**OBJET :** Demande d'enregistrement du SIAVED  
Projet de centre de tri de déchets non dangereux à Douchy-les-Mines

**RAPPORT D'INSTRUCTION DE L'INSPECTION DES INSTALLATIONS CLASSÉES SUR  
DOSSIER DE DEMANDE D'ENREGISTREMENT AVEC PASSAGE EN CODERST**

**RAPPORT DE L'INSPECTION DES INSTALLATIONS CLASSÉES**

Figure 1 : Site d'implantation (source : géoportail)

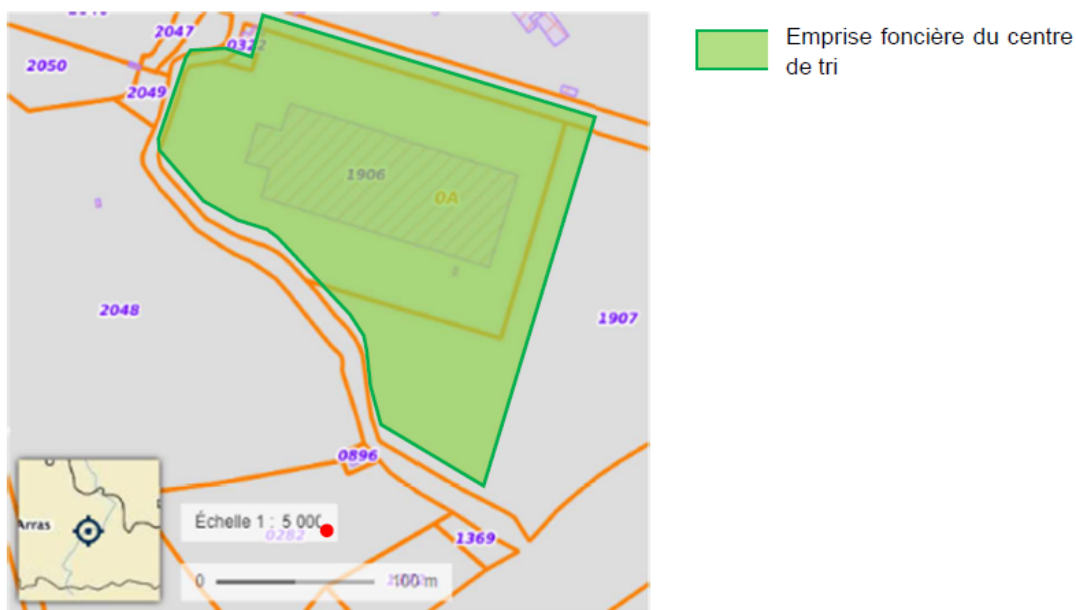
Il s'agit de la parcelle A 1907 sur laquelle l'exploitant projette d'y implanter un bassin de tamponnement des eaux pluviales et de rétention des eaux d'extinction incendie, ainsi qu'une voirie pour les poids-lourds à l'est de la parcelle A 1906. Seule une partie de la parcelle A 1907 est incluse dans les limites du projet, comme illustré ci-dessous.
